CONCEPTO TÉCNICO No. CT - 4634

<b>Localidad</b>	Ciudad Bolívar
<b>UPZ</b>	66 – San Francisco
<b>Barrio</b>	Altos de Jalisco (José María Vargas Vila)
<b>Dirección</b>	Dig 61B Bis Sur entre Tr18R y Cr18R. (Nva. Nomenclatura)
<b>Nombre del proyecto</b>	Altos de Jalisco (José María Vargas Vila), Vía Peatonal – Zona Verde
<b>Fecha de Visita</b>	01 de Noviembre de 2006
<b>Área (Ha)</b>	0.03
<b>Solicitante</b>	Departamento Administrativo de Acción Comunal Distrital, D.A.A.C.D., Obras con Participación Ciudadana, O.P.C.
<b>Población beneficiada</b>	15 familias – 75 personas
<b>Tipo de Amenaza</b>	Remoción en Masa

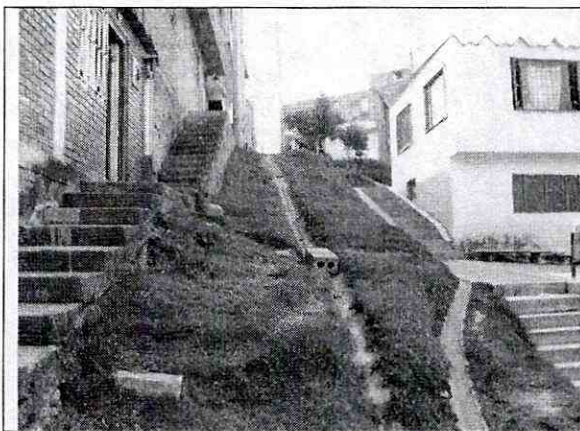
Según el plano de amenaza por procesos de remoción en masa del estudio de la referencia, parte de la zona que se proyecta empedrar (zona verde No.10) dentro del proyecto de obras con participación ciudadana, se encuentra en amenaza baja y en menor proporción en amenaza media por estos procesos.
